Bulletin No.	R_08_2020
Data	Ottobre 2020

Motor Kit F80s Compact / Plus

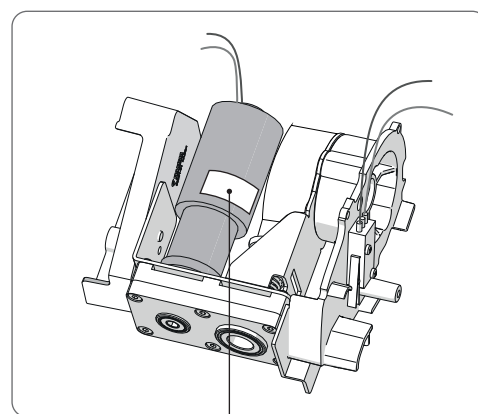
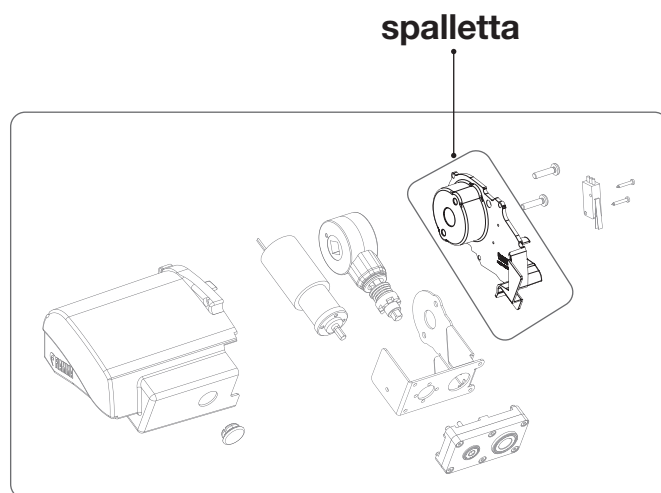
**contrassegnati con S/N < 020-293-256
ed etichetta gialla sull'imballo scatola
con nr. 56191020**

potrebbero causare un leggero difetto di
chiusura del tendalino, non garantendo il
corretto funzionamento del microswitch.

Se si verifica il problema sopra citato, Fiamma
invita a comunicare al reparto assistenza
il S/N e il nr. di etichetta gialla sull'imballo,
così da procedere con la sostituzione della
spalletta, parte del Kit sopra citato.
